改善箇所説明図

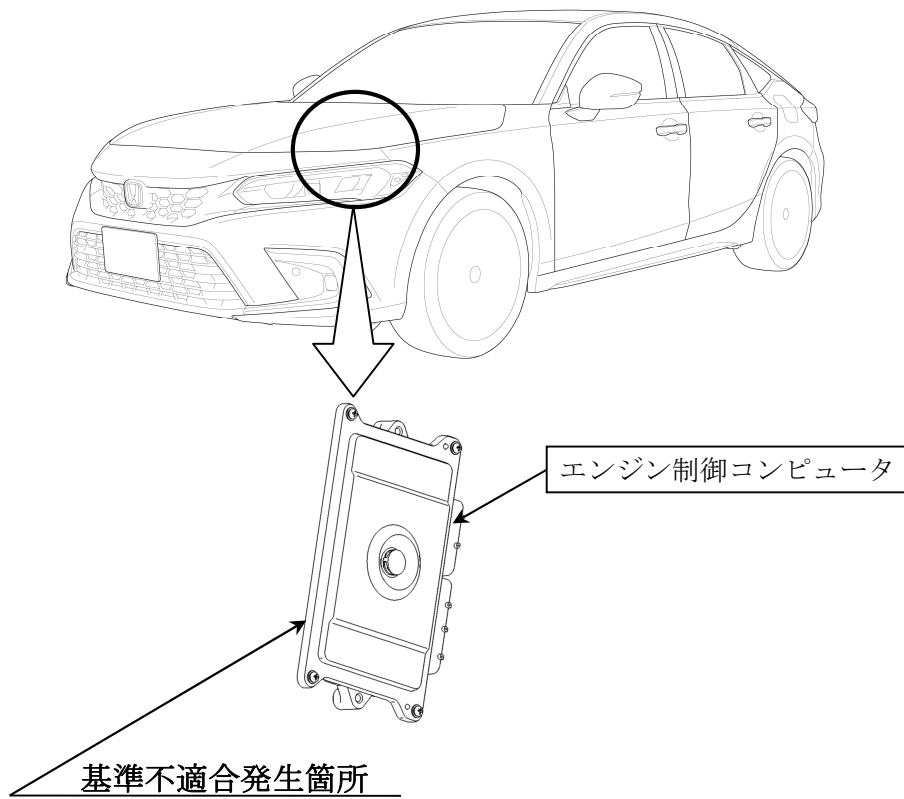
エンジン制御コンピュータ（ECU）において、制御プログラムが不適切なため、EV走行時または回生時のエンジン停止位置制御中にクランクシャフトの瞬間的な逆転を異常と誤検知し、ECUがリセットして、故障診断情報を消去することがある。そのため、保安基準第31条で定める基準（細目告示別添48「車載式故障診断装置の技術基準」）に適合しない。

全車両、エンジン制御コンピュータを対策プログラムに書き換える。

識別：車台番号打刻の下一桁目上部に黄色ペイントを塗布する。
